## **Demande d'autorisation et d'enregistrement d'installations classées**

**ADDENDA AU DOSSIER DE 2014**

## **BUGEAT COMPLEMENTS D'INFORMATION**

Le présent document est fourni en complément au dossier déposé le 16 juillet 2014 et en réponse aux observations des services de la Direction Régionale de l'Environnement, de l'Aménagement et du Logement du Limousin du 16 septembre 2014, cf. pièces jointes ci-après.

*Vue sur le site en direction de l'Est montrant les secteurs occupés par la lande et les  
Bouleaux*

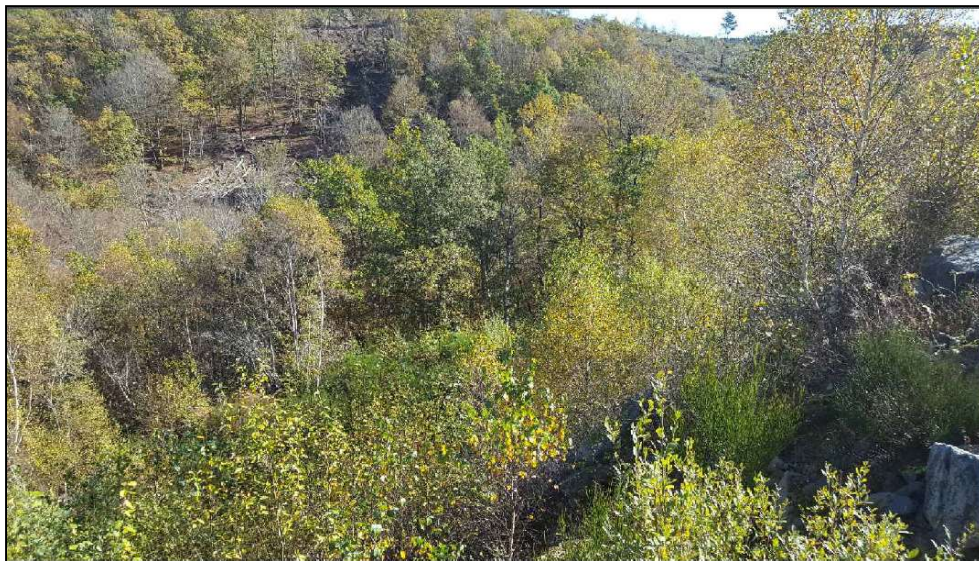
***Cependant, au regard de la photographie aérienne figurant dans le dossier, cette parcelle semble toujours être en chantier et en pas avoir fait l'objet d'un aménagement. Le dossier devra donc comporter des photographies actualisées du site réaménagé.***

Vous trouverez ci-après un extrait du dossier de déclaration de fin de travaux partielle, et en annexe 7, le plan présentant l'état final de la parcelle 374 pp :
